ACLARACIÓN N° 3

Me dirijo a Uds., con referencia a la **Licitación Pública Nacional N° 12/2011 para el "MEJORAMIENTO VIAL DE LA AVDA. SANTA TERESA",** y en relación a la SECCION I Instrucciones a los Oferentes punto 8 Modificaciones del Pliego de Bases y Condiciones, cumplo en informar cuanto sigue:

En la Aclaratoria N° 1, de fecha 16 de Agosto de 2011, en la lámina "DETALLES: CUNETA DE HORMIGÓN SIMPLE Y VIGA DE BORDE", en la Sección Transversal Tipo:

SECCION TRANSVERSAL TIPO

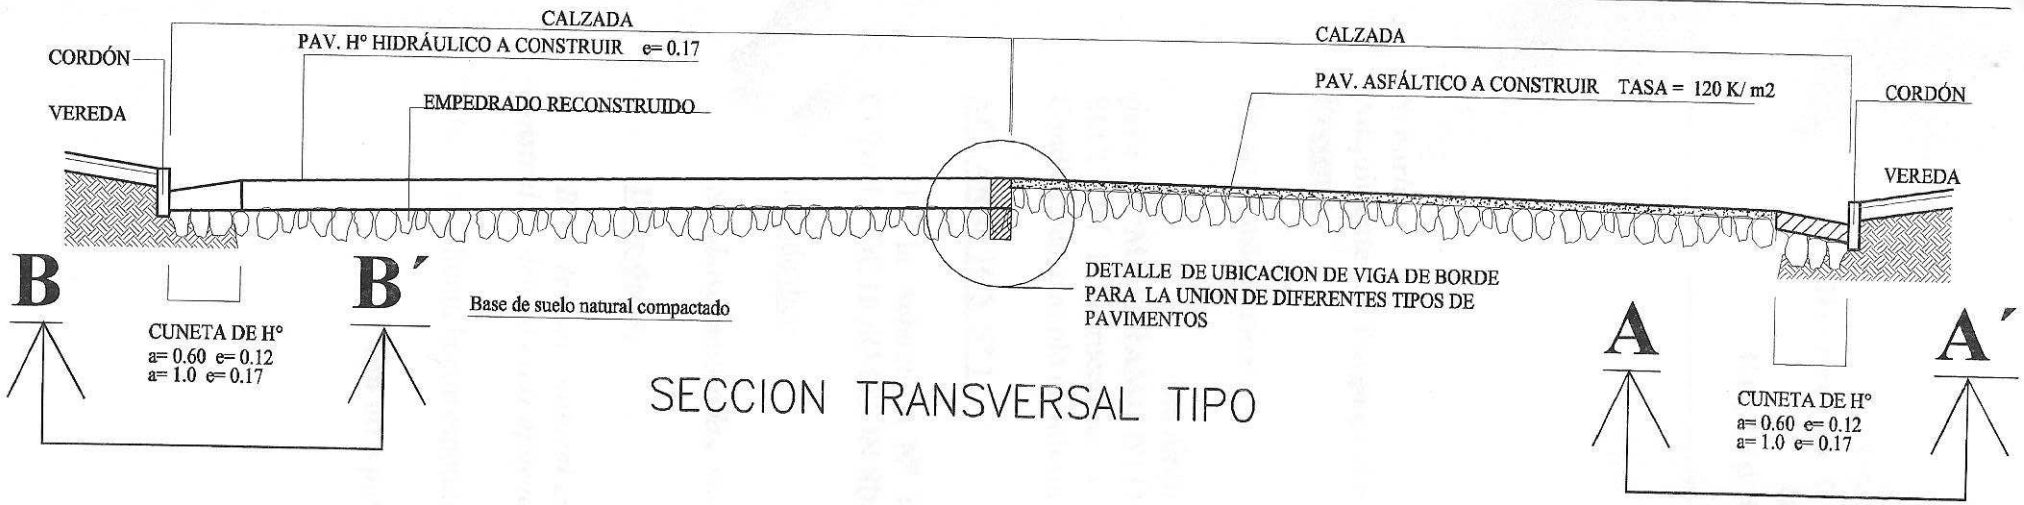
Donde dice:

Sub-base mejorada con ripio emin.=0.20m

Debe decir:

Base de suelo natural compactada, es decir, el empedrado base del pavimento rígido a ser construido, deberá estar apoyado sobre el suelo natural compactado.
